Az 532 0289 10 számú vezetőgörgő optikai és anyagváltozásai

Cikkszám: 532 0289 10

2009.09. állapot
INA 0041

1. ábra: 532 0289 10 – fém kivitel

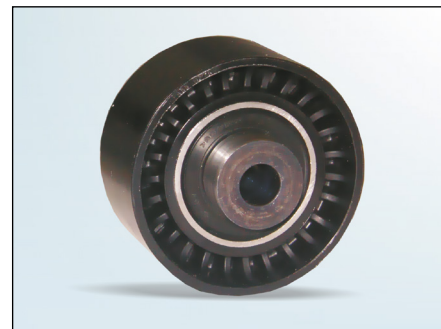
Termékeink állandó továbbfejlesztése alapján a 532 0289 10 cikkszámú vezetőgörgő anyagát fémről műanyagra változtattuk. Az új kivitel futófelületének szélessége 30 mm-rel még kisebb is.

A műszaki módosítás tömegcsökkenést és javított futási tulajdonságokat eredményez.

Az átmeneti időszakban mindkét típus felváltva előfordulhat. Mindkét típus teljesíti a műszaki specifikációkat és azokat korlátlanul fel lehet használni.
